Modulo per la presentazione delle osservazioni per i piani/programmi/progetti sottoposti a procedimenti di valutazione ambientale di competenza statale

ID: Codice procedura (ID_VIP/ID_MATTM):10844

Impianto per la produzione di energia elettrica da fonte eolica, costituito da 6 aerogeneratori della potenza complessiva di 37,2 MW, un sistema di accumulo da 25 MW e relative opere connesse in località "Rempillo" nel comune di Pitigliano (GR).

ALLEGATO alle OSSERVAZIONI all' IMPIANTO EOLICO denominato REMPILLO nel COMUNE di PITIGLIANO (GR). Comp

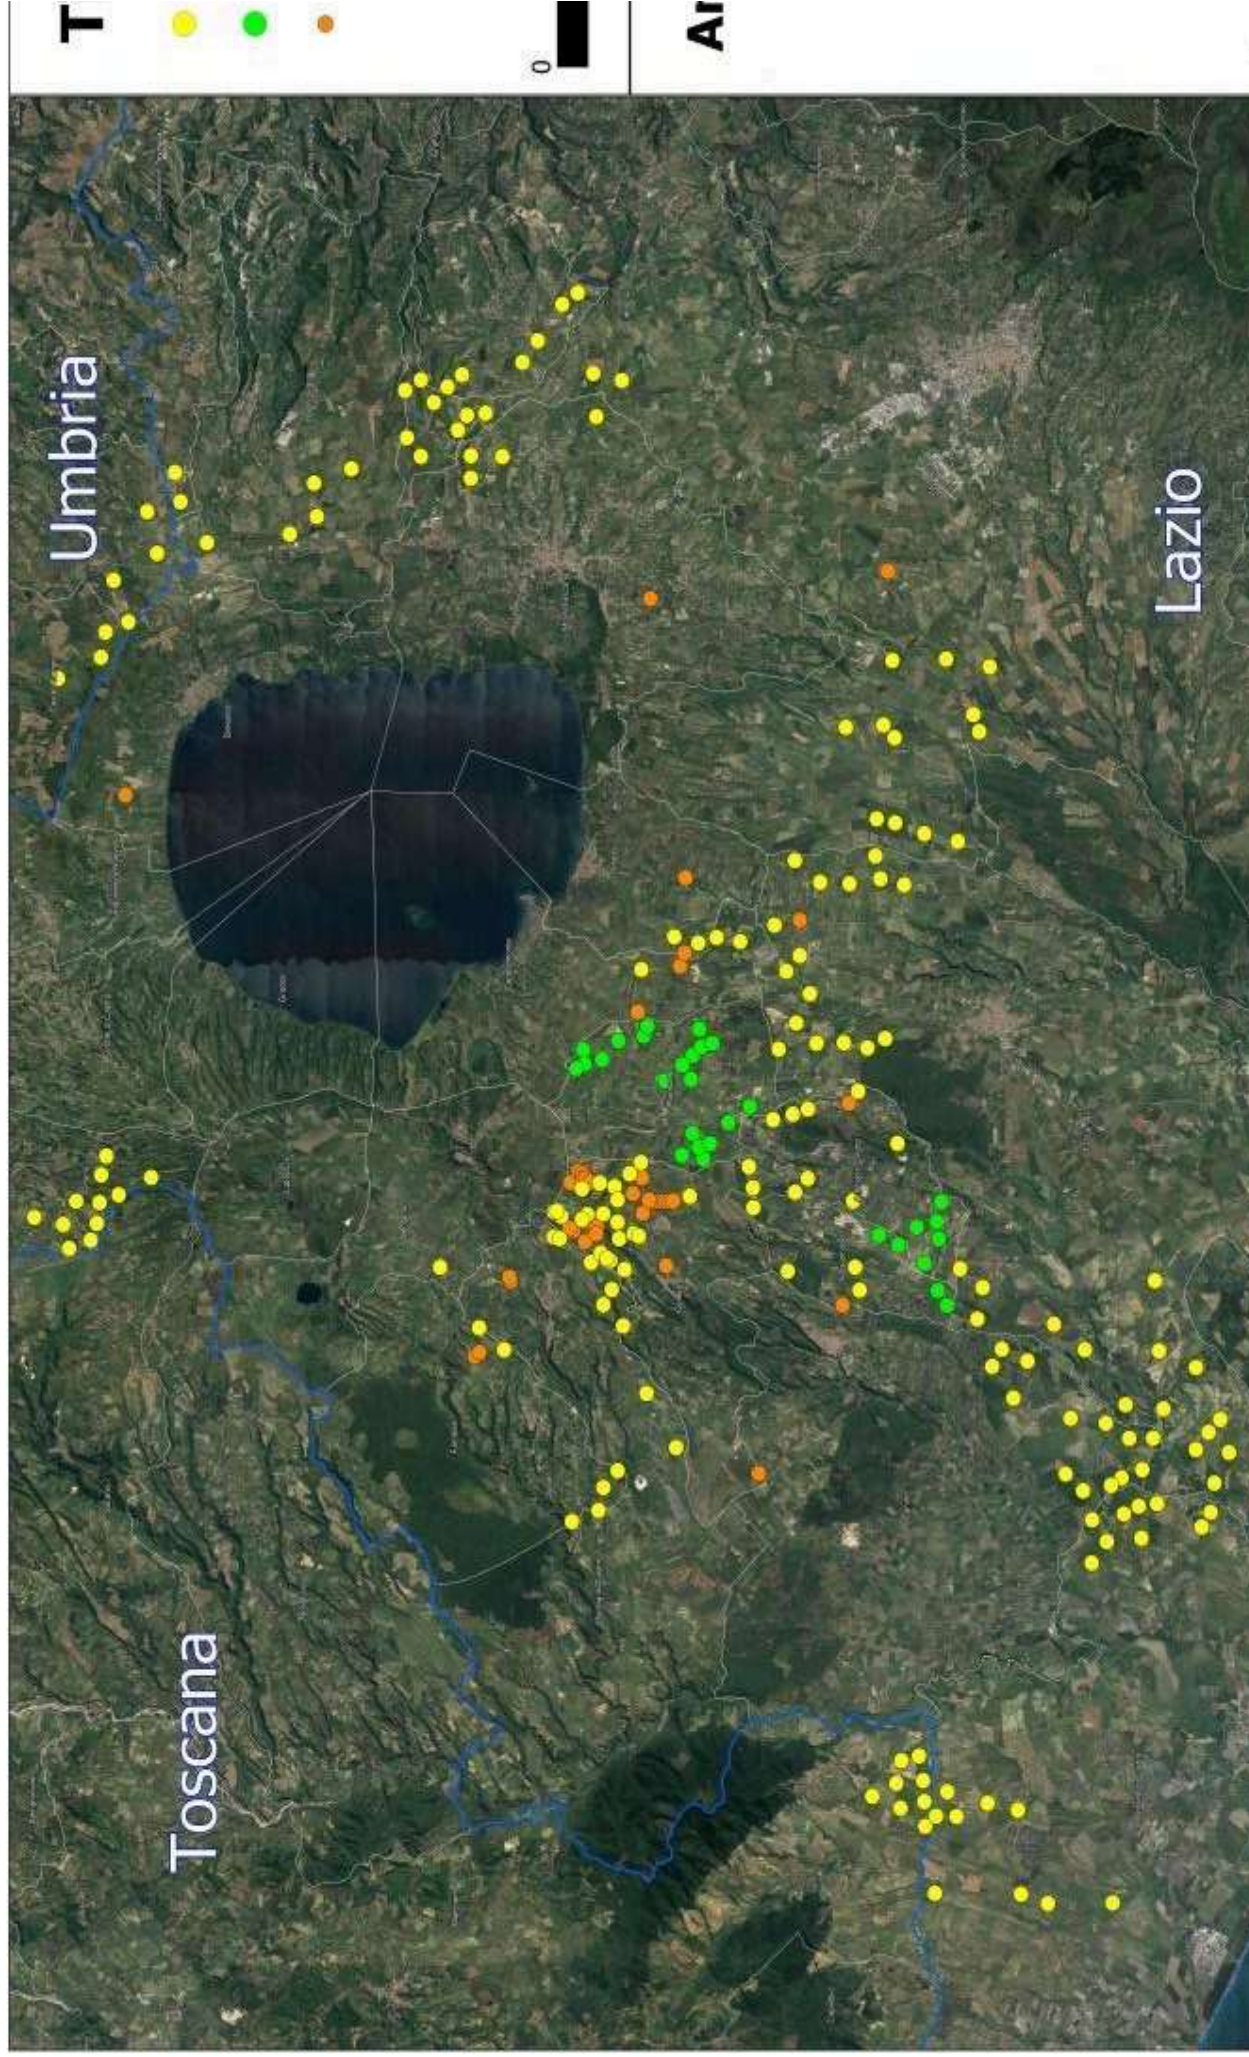
l'immagine n. 2 dell' ALLEGATO) all'area di notevole interesse pubblico "Conca del lago di

Inoltre, la zona in cui insisterebbe l’impianto eolico industriale Rempillo è compresa nelle fasce di rispetto di 3 km di diversi beni archeologici tutelati dalla parte II del Codice dei Beni Culturali (vedi Allegato, immagine n. 3). Inoltre le pale P04 e P05 ricadono all’interno di un’area archeologica che la Proponente vorrebbe cancellare per il semplice fatto che non è riportata nel documento regionale ma nel documento provinciale come meglio dettagliato nell’Osservazione n. 5. Alla luce di quanto documentato appare chiaro quindi che la collocazione dell’impianto non ha tenuto conto alcuno dei vincoli dell’area nella quale è stato progettato e l’inserimento dell’impianto eolico nel paesaggio e sul territorio non è corretto (Allegato IV delle Linee guida nazionali di cui al D.M dello Sviluppo economico del 10.09.2010).

Queste evidenze sparse su tutta l'area prospiciente il cantiere, a poca distanza l'una dall'altra, deve far ritenere la zona come ad elevatissimo rischio archeologico. Inoltre abbiamo limitato l'elenco dei rilievi archeologici strettamente all'area del cantiere che confina a sud con la SELVA DEL LAMONE, nella cui estremità orientale si trovano i resti fortificati di un avamposto militare etrusco chiamato ROFALCO, a nord dal paese e centro storico di Pitigliano, con conosciute frequentazioni da epoche neolitiche e poi etrusche. Tutto il territorio va inteso come continuum storicamente e fisicamente dal Bronzo Antico in poi. Oltretutto è certo il passaggio dell'antica Via Clodia in località LA DOGANA, all'interno del progetto.

Analisi degli Impianti Eolici Esistenti e in Progetto

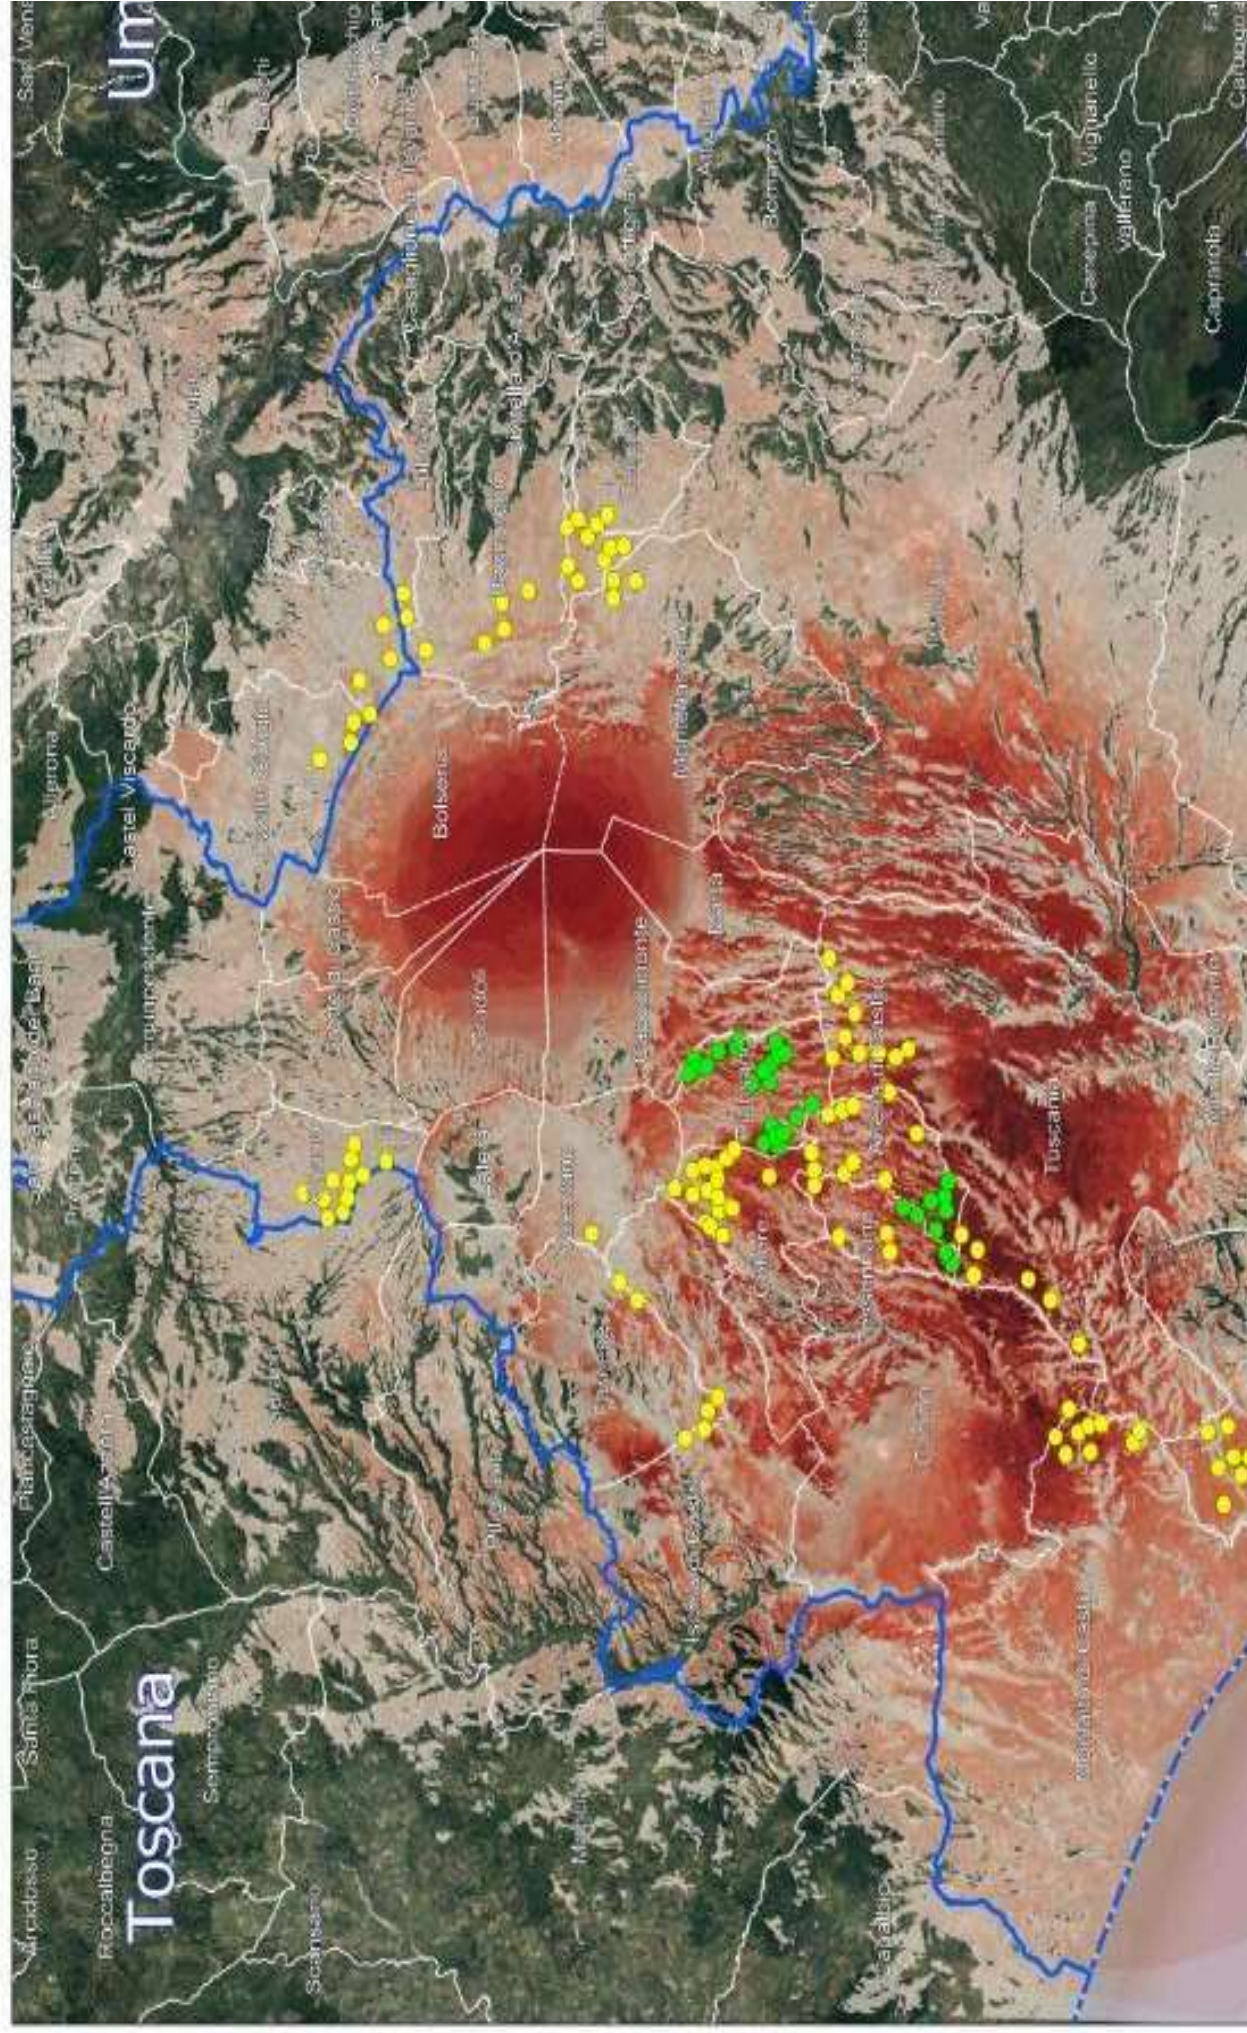
nn. 1 e 2 e crea anche degli impatti negativi anche sui beni naturalistici come verrà dettagliato nell'Osservazione n. 4. Inoltre andrebbe a sommarsi al già enorme cumulo di impianti eolici e fotovoltaici e geotermici che già creano una elevata criticità ambientale nella provincia di Viterbo e interferiscono anche con il territorio toscano come si può vedere dalle immagini nn. 4 e 5 dell'Allegato n. 1.

Nella valutazione degli effetti sinergici e cumulativi del documento si giunge all'erronea conclusione che tali effetti semplicemente non si verifichino stante l'assenza di altri impianti eolici attualmente in funzione nelle vicinanze. Nello studio e valutazione di tali effetti è invece indispensabile includere non solo le altre installazioni già esistenti ma anche il cumulo dei progetti presentati, in fase di verifica e autorizzazione a qualsiasi livello. Ebbene sappiamo che nel raggio di 10,5 Km citati dallo studio (o poco più) oltre ad essere presente una selva di installazioni di mini eolico (che per la Regione Lazio, si ricorda, corrisponde ad una taglia degli aerogeneratori fino a
